Mission régionale d'autorité environnementale
GUYANE

**Avis délibéré
Projet de centrale photovoltaïque au sol à Matoury**

N°MRAe 2026APGUY2

Figure 3 : Situation du projet par rapport au PPRi (source : dossier)

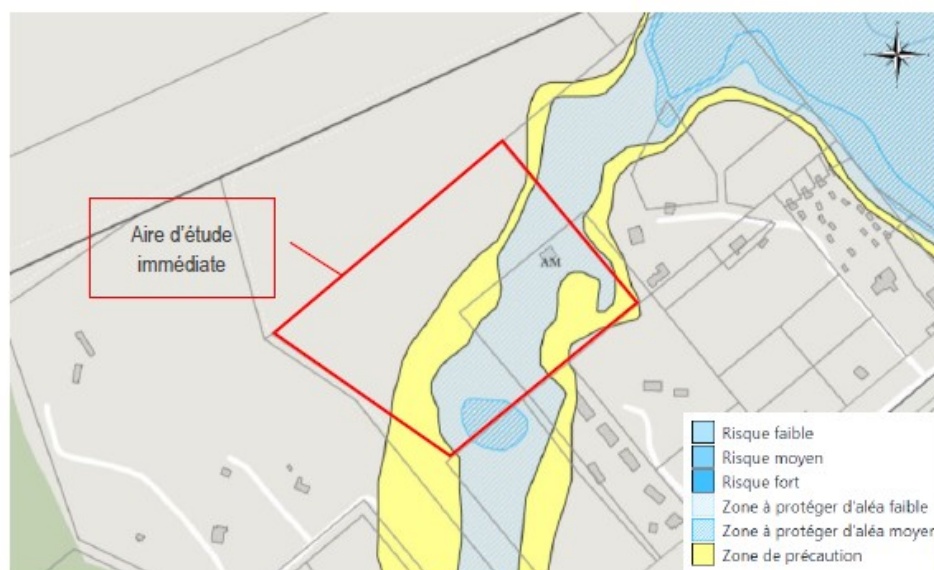
- En ce qui concerne le milieu physique et naturel
 1. A la présence d'un cours d'eau à l'est de la parcelle, et d'une zone identifiée au titre du Plan de prévention du risque d'inondation (zone d'aléa faible et zone de précaution).

Une incohérence apparaît dans l'état initial qui analyse séparément les eaux superficielles du réseau hydrographique, identifiant un enjeu faible sur les eaux superficielles alors qu'un enjeu fort est associé au réseau hydrologique et au risque inondation. Par ailleurs, l'enjeu sur la continuité écologique constituée par le cours d'eau est identifié mais n'est pas évalué.
